Rue de la Loi : remise d'avis

Le schéma de la rue de la Loi qui est à l'enquête publique actuellement n'est pas très différent de celui présenté en mai 2002. Seule la forme des mats d'éclairage a changé. Les remarques faites à l'époque par Placeovelo n'ont pas été prises en compte dans le projet actuel. Le mouvement cycliste n'a pas été associé à l'élaboration de ces plans. L'enquête publique a démarré sans que celles-ci ne soient averties. Cette enquête n'informe pas sur le phasage des feux aux différents carrefours.

Profil de la rue la Loi

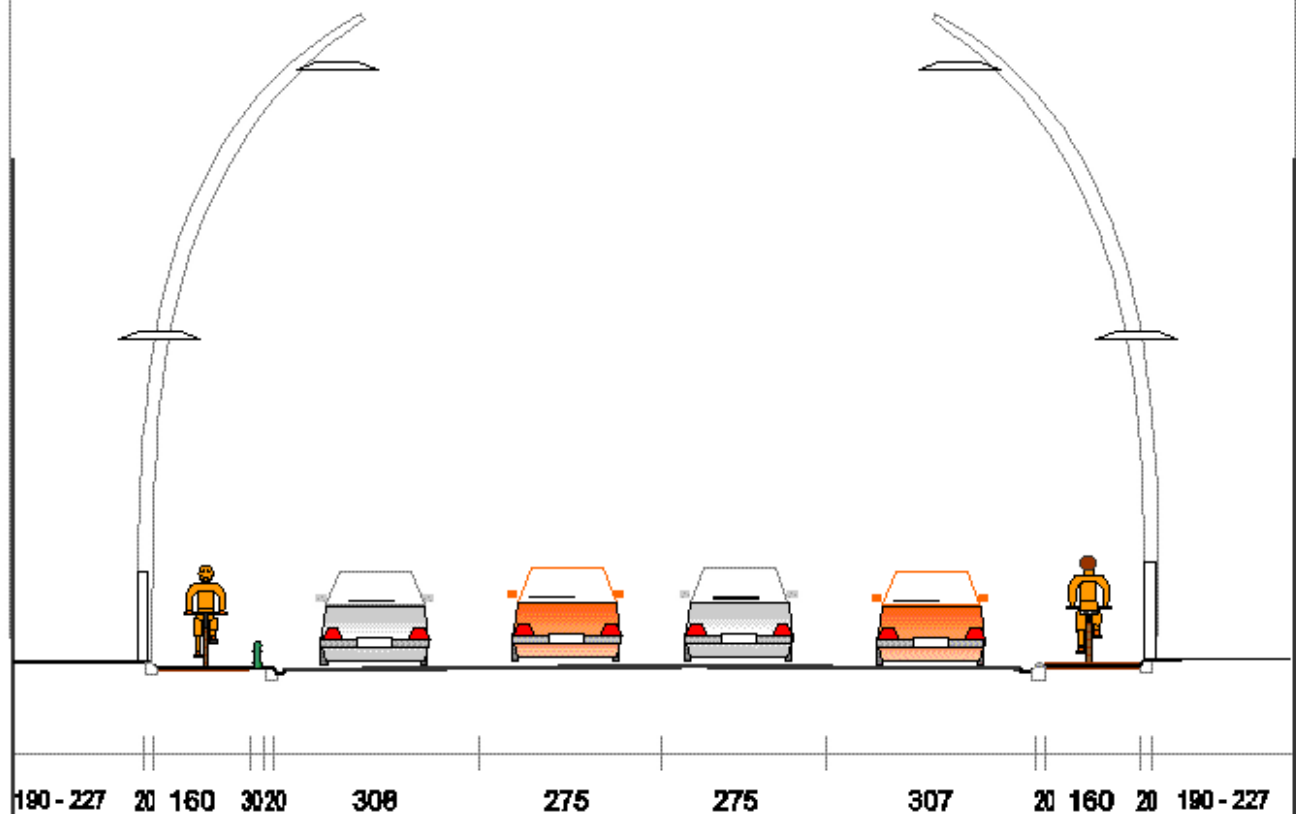
Dans ce type d'aménagement, le cycliste est plus considéré comme un pseudo-piéton alors que celui-ci peut rouler facilement à 30-40 en descente. Les plans montrent le profil du trottoir suivant en cm : Trottoir : 188-210, filet d'eau : 30, Piste cyclable : 100, équipement (barrière et mats d'éclairage) : 80, filet d'eau : 20 => total : 418 - 440 m pour le trottoir. La largeur utile pour les piétons n'est pas augmentée. La largeur totale de la rue de la Loi est de 20 m. L'aménagement proposé comporte différents inconvénients pour les cyclistes, piétons et PMR.

Alors que l'IBSR recommande une largeur standard minimale de 1,5 m entre marquages, la piste cyclable ne fait ici qu'un mètre. A droite, un filet d'eau et à gauche des barrières. C'est trop étroit pour une remorque pour vélo (1 m) et pour permettre le dépassement d'un cycliste lent (tortue) sur la partie piste cyclable. Un cycliste rapide (lièvre) ne peut dépasser un cycliste lent (tortue) que par la gauche en prenant des risques énormes (filet d'eau, piéton sortant d'immeuble). A cause des barrières, il ne peut quitter la piste cyclable un cours instant pour le dépasser par la gauche. Les plans généraux font croire que la largeur de piste cyclable est 2,07 m !

Trottoir	192
filet d'eau	30
Piste cyclable	100
Equipement	80
filet d'eau (-2 cm)	20
Total	422

Trottoir	192	
filet d'eau	30	
Piste cyclable	100	210
Equipement	80	
filet d'eau (-2 cm)	20	
bande voiture	288	308
bande voiture	290	
bande voiture	290	
bande voiture	287	
filet d'eau (-2 cm)	20	307
Equipement	80	
Piste cyclable	100	210
filet d'eau	30	
Trottoir	192	
Total	1999

- Supprimer le mobilier urbain (barrières - bollards) afin de gagner de l'espace pour élargir la piste cyclable à 1,6 m (minimum pour permettre le dépassement) et utiliser des bordures biseautées (+ 5 cm, 50%) pour la séparation avec la voirie. Le trottoir et la piste cyclable sont en pente vers la voirie pour permettre l'évacuation de l'eau (différence voirie – trottoir côté façade : 20 cm).

Trottoir	202
bordure droite (10 cm)	20
Piste cyclable	160
Bordure biseautée (5 cm)	20
filet d'eau (-2 cm)	20
Total	422

Trottoir	202	
bordure droite (10 cm)	20	
Piste cyclable	160	
Bordure biseautée (5 cm)	20	
filet d'eau (-2 cm)	20	
bande voiture	288	308
bande voiture	275	
bande voiture	275	
bande voiture	287	
filet d'eau (-2 cm)	20	307
Bordure biseautée (5 cm)	20	
Sur-largeur avec bollard	30	
Piste cyclable	160	
Bordure biseautée (10 cm)	20	
Trottoir	202	
Total	1999

Direction Schuman

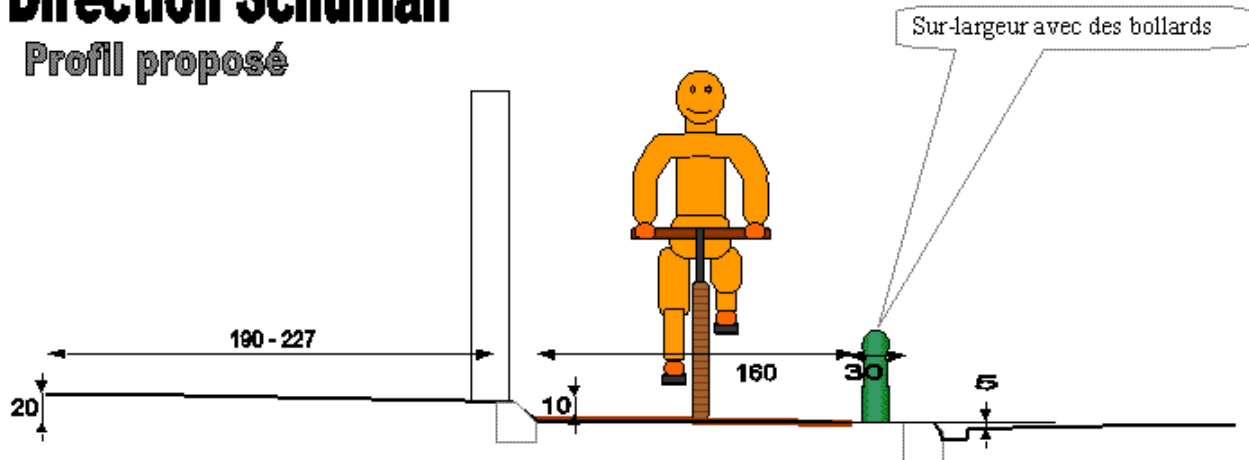
Trottoir	192
filet d'eau	30
Piste cyclable	100
Equipement	80
filet d'eau (-2 cm)	20
Total	422

Trottoir	202
Bordure biseautée (10 cm)	20
Piste cyclable	160
Sur-largeur avec bollards	30
Bordure biseautée (5 cm)	20
filet d'eau (-2 cm)	20
Total	452

Carrefour : schéma proposé

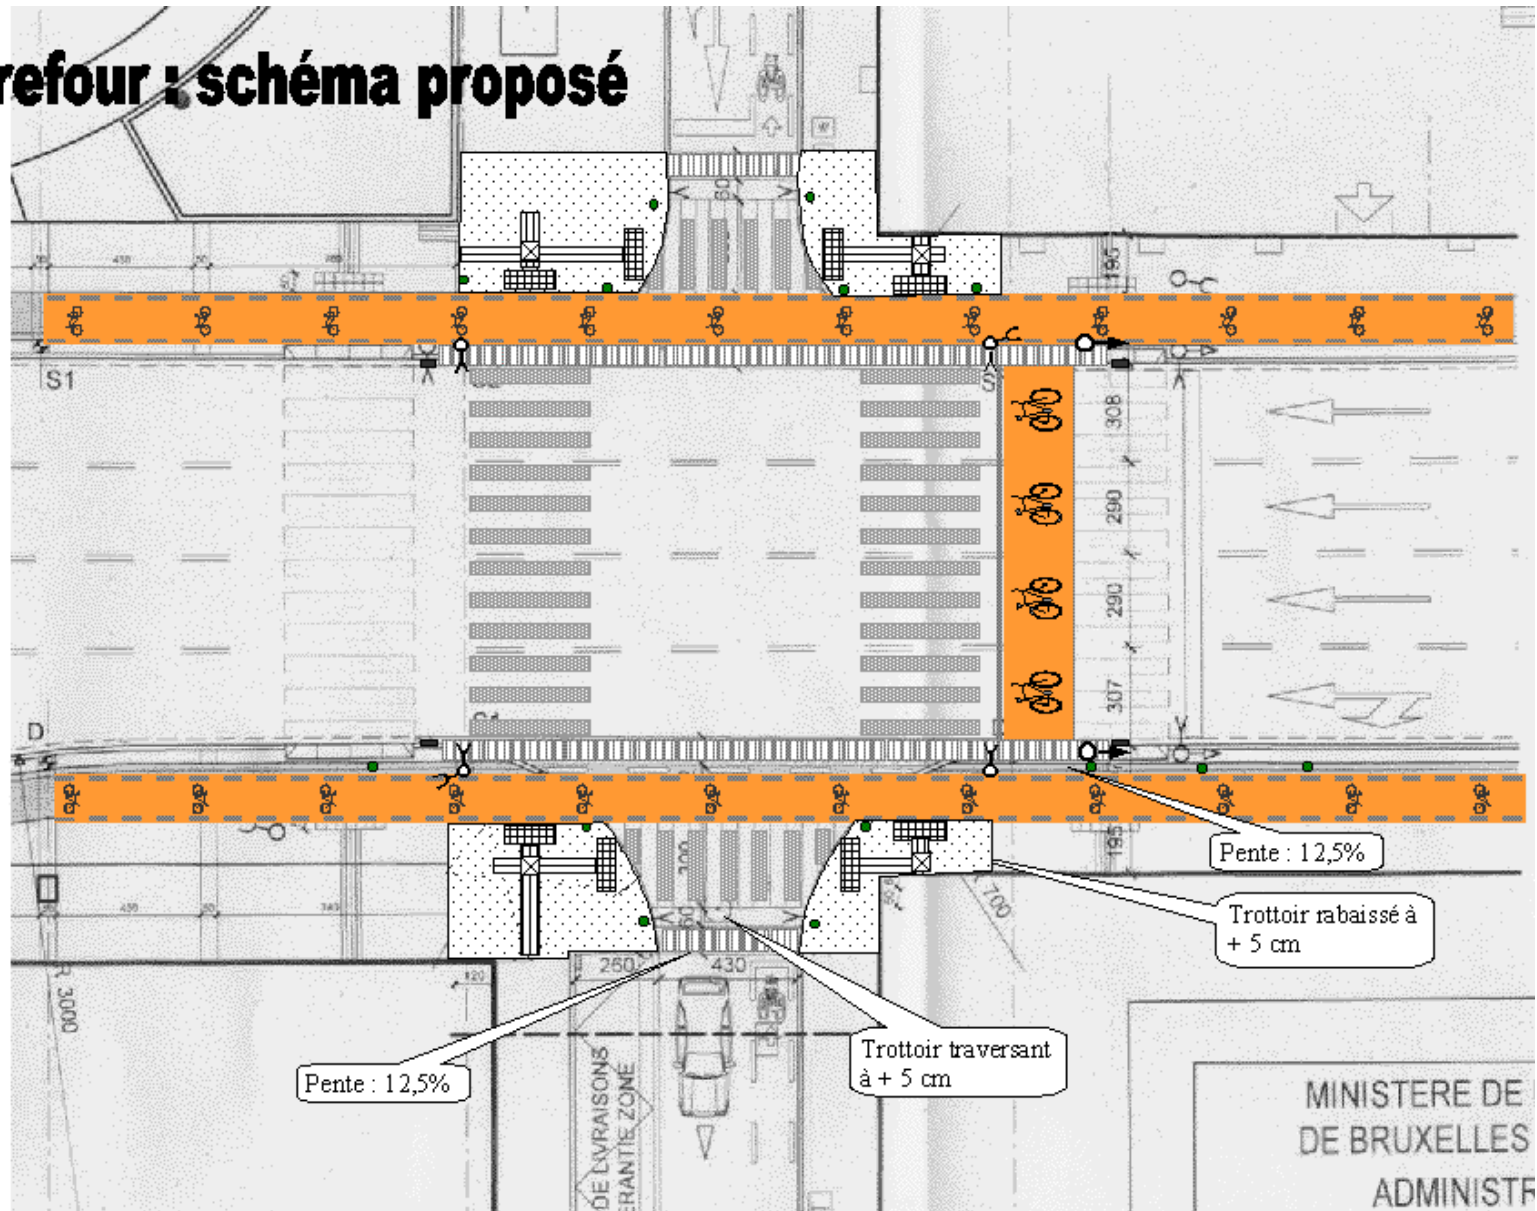
Les traversées piétonnes ne respectent pas le RRU. Il est prévu des pentes douces de +/- 40-50 cm de large. Avec une hauteur de trottoir de 20 cm, on arrive une pente de +/- 40-50 % impraticable pour les PMR alors que [l'Article 6. Traversées piétonnes § 4](#) préconise une pente maximum de 12 %. Les PMR doivent aussi subir un filet d'eau profond de +/- 2 cm. Les PMR doivent le subir, mais pas les automobilistes au carrefour. A cet endroit, la pente pour monter sur le trottoir traversant est deux fois plus faible. Les passages pour piétons pour traverser la rue de la Loi ne sont pas dans l'axe de la rue (non conforme au RRU : [Article 6. Traversées piétonnes § 1](#) Les personnes non voyantes n'ont pas été oubliées. Des guides au sol sont prévus en face des passages pour piéton. Mais vont-ils comprendre que devant eux, il y a une piste cyclable ? Rien n'est moins sûr ! A Arts-Loi, les piétons doivent traverser 19 mètres (6 bandes). Sachant que la phase feu vert piéton devrait durer 20 secondes et que la vitesse du piéton est d'une seconde par m, il est plus

- Direction Schuman : sur-largeur de 30 cm pour mettre des bollards de protection.
- Aux carrefours, rapprocher les passages pour piétons de l'axe des rues transversales (comme le prescrit le RRU). Utiliser une large pente douce de 12,5 % pour le carrefour et les passages pour piéton (même pente pour les autos et voitures). La pente surplombe le filet d'eau pour éviter le trou -2 + 2 cm au PMR. Les avaloires sont mis de chaque côté de cette large pente douce. Cette même large pente est utilisée pour les entrées de garages.
- Les trottoirs sont rabaissés sur les coins / oreilles (+15 -> + 5 cm) pour faire permettre un accès facile à plat aux passages pour piéton. Le trottoir traversant est rabaissé + 5 cm afin de ne pas gêner le passage des bus.

Section Schuman - Pont Loi

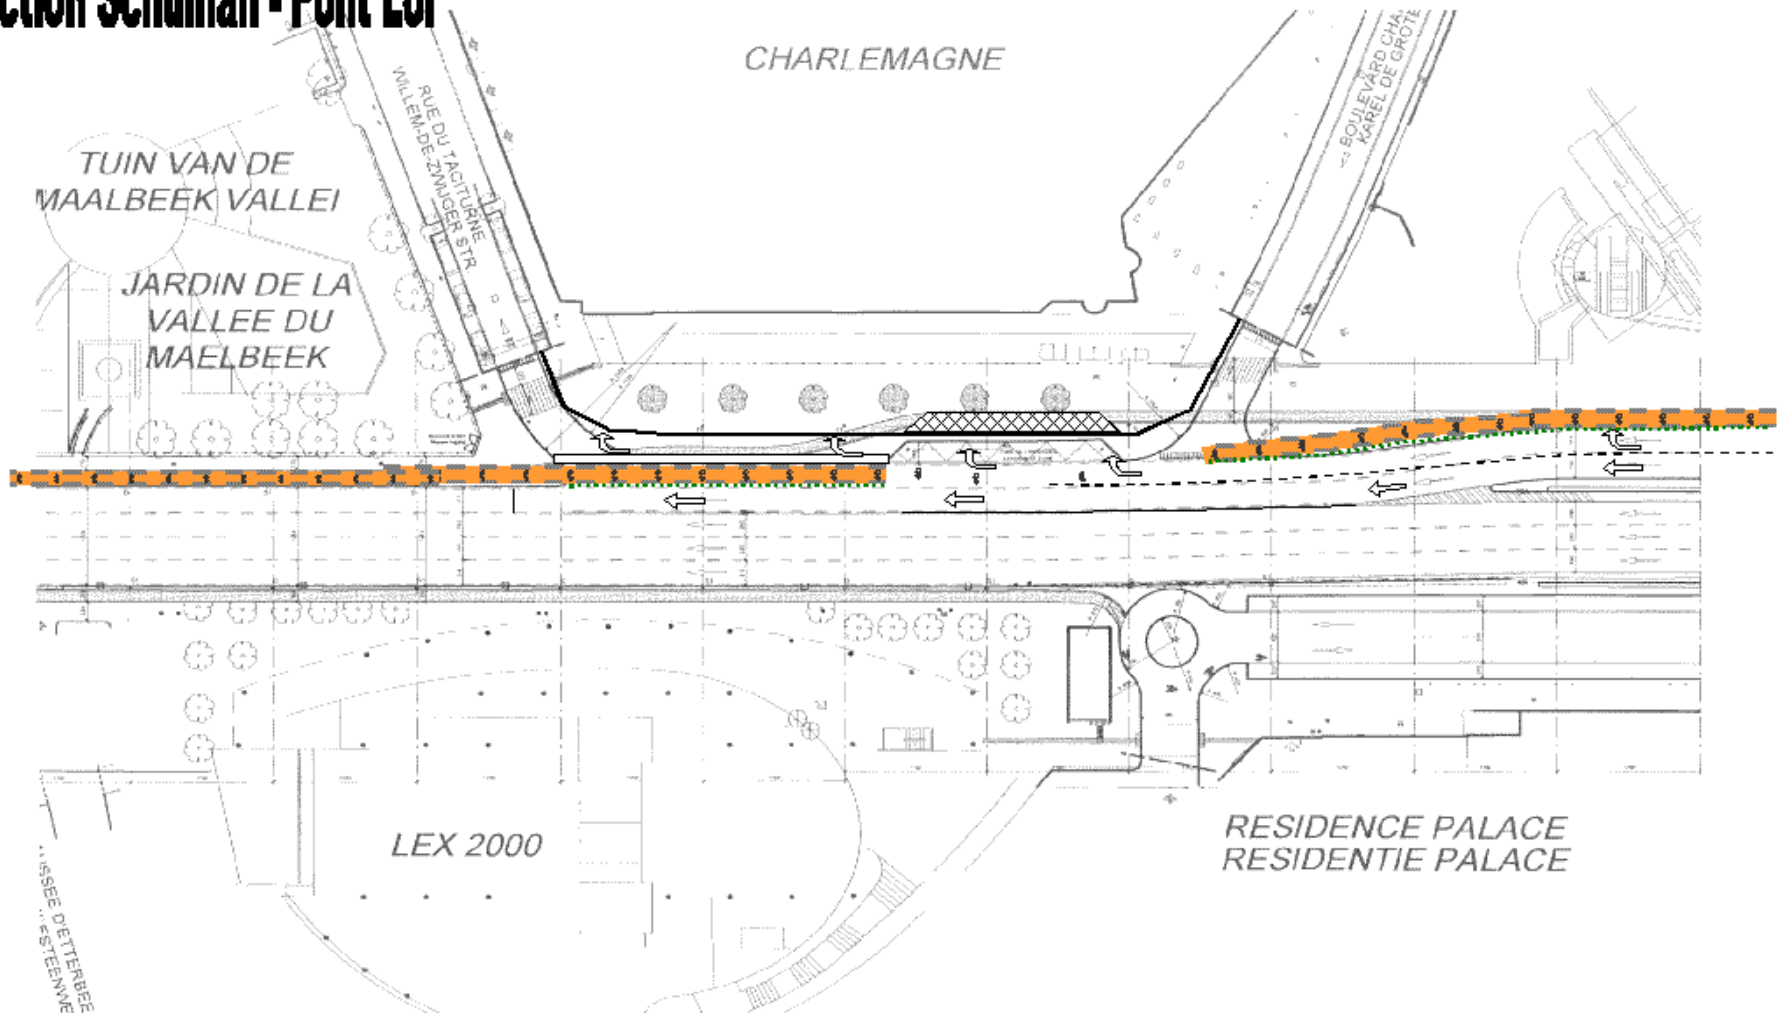
Les cyclistes sont cachés des automobilistes derrière le mobilier urbain (barrières + mâts d'éclairage). Même si la piste cyclable est proche de la voirie, le contact visuel est mauvais. Les automobilistes qui tournent à droite (parking, rues Taciturne, Spa, ...) mettront en danger les cyclistes malgré que ces intersections soient traitées en trottoir traversant. La traversée de la rue du Taciturne avant le pont de la rue de la Loi semble l'endroit le plus dangereux pour les cyclistes. Ceux-ci doivent +/- zigzaguer sur le trottoir devant le Charlemagne et arrivent à cet endroit rapidement. Il est toujours possible à des automobilistes sortant du tunnel de brûler la ligne blanche pour tourner dans la rue du Taciturne. Actuellement, il y a moyen de faire à vélo du 30-40 km/h dans la descente de Schuman. On va aussi vite que les voitures. On ne voit pas ce qui empêchera des automobilistes de brûler la ligne continue à la sortie du tunnel pour prendre la rue Taciturne.

Devant le Berlaimont, la largeur de la piste cyclable est mise à 2 m. A cet endroit le trottoir est large. Elle est mise à plat sur le macadam et elle est protégée par des bollards.

Devant le Charlemagne, une séparation en dur est placée entre la bande tout droit (vers Arts-Loi) et la bande "tournez vers la droite" (vers la rue Taciturne). Le trottoir est raccourci devant le Charlemagne et la zone de livraison reculée. Ce dispositif empêche des automobilistes sortant du tunnel d'être tentés de brûler la bande continue pour aller vers la rue Taciturne.

Les cyclistes traversent la bande "Tournez à droite" en s'intégrant dans le trafic auto, continu sur une piste cyclable protégée avec des bollards qui longe la séparation en dur entre les deux bandes voitures. La piste cyclable monte sur le trottoir au niveau du jardin de la vallée du Maelbeek.

Section Trèves - Arlon

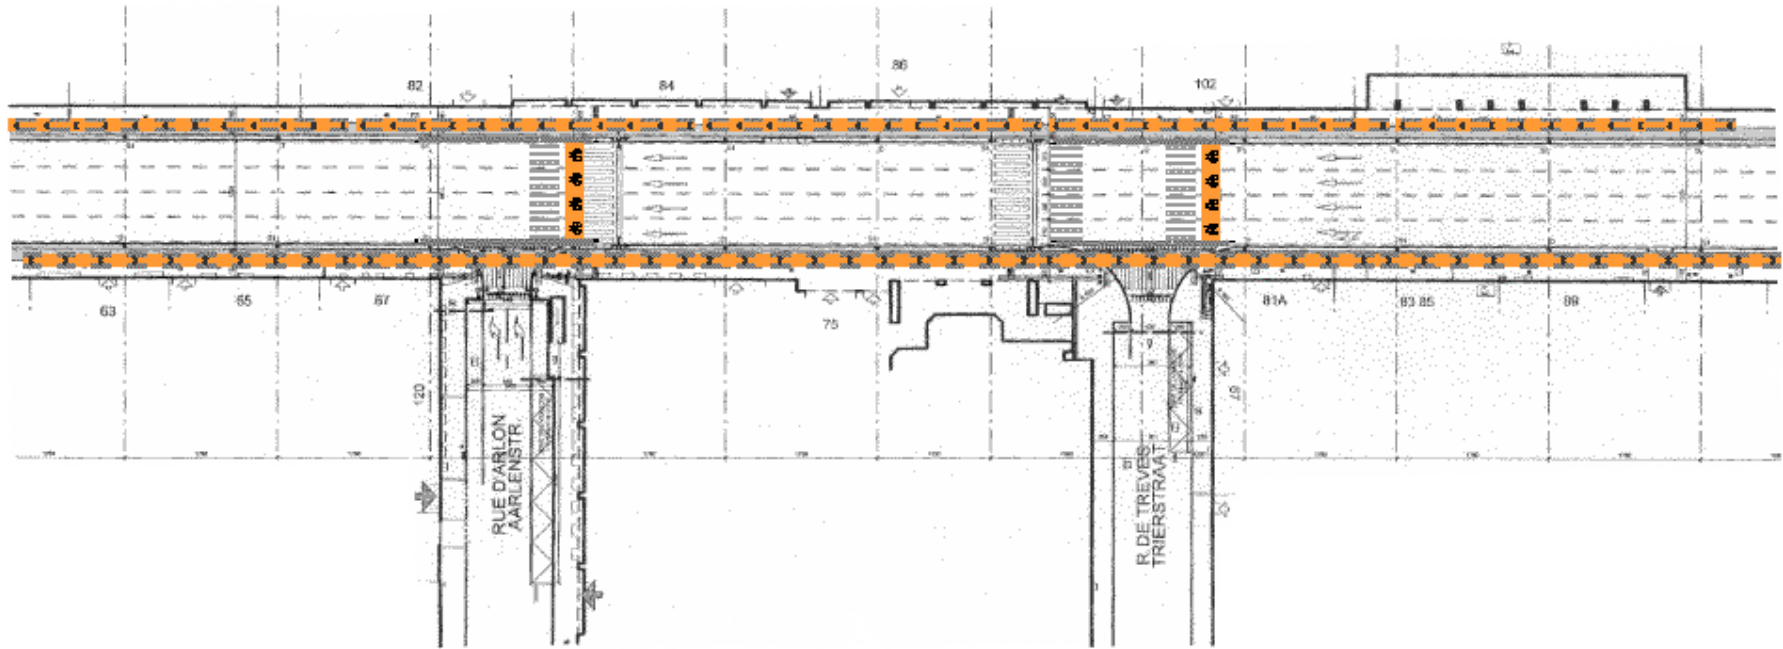
Il n'y a pas de SUL indiqués sur les plans pour les rues de Trèves et d'Arlon. Un oubli volontaire ? Il est demandé de mettre ses rues en SUL aussi. Ces deux rues ont été mises à sens unique en septembre 99 sans respecter la circulaire ministérielle sur les SUL (Peteers 30/10/98).

Pour tourner à gauche dans la rue de Trèves (ICR 3), le cycliste venant de Schuman doit aller jusqu'au passage pour piéton cité après le carrefour, faire marche arrière, puis tourner à droite, un véritable zigzag. Il faut donc laisser un passage pour piéton avec sas en amont du carrefour Loi / Trèves comme actuellement.
